## 改善箇所説明図

ESP コントロールユニット

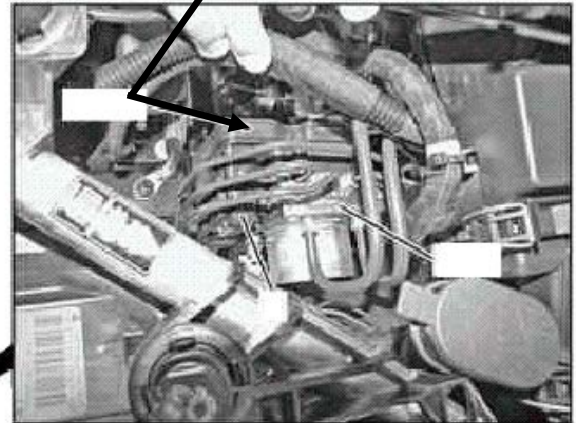
横滑り防止装置(ESP)コントロールユニットにおいて、サービス工場での修理等の際に誤ったプログラムが書き込まれたため、ESP の機能及び前走車追従走行装置が適切に作動しないことがある。そのため、ESP 故障時に警告灯が点灯しない他、前走車追従走行装置作動時の車両停止保持機能が作動せず、前車停車時に車両が動き出し、最悪の場合、追突するおそれがある。

全車両、ESP コントロールユニットのプログラムを書き換える。
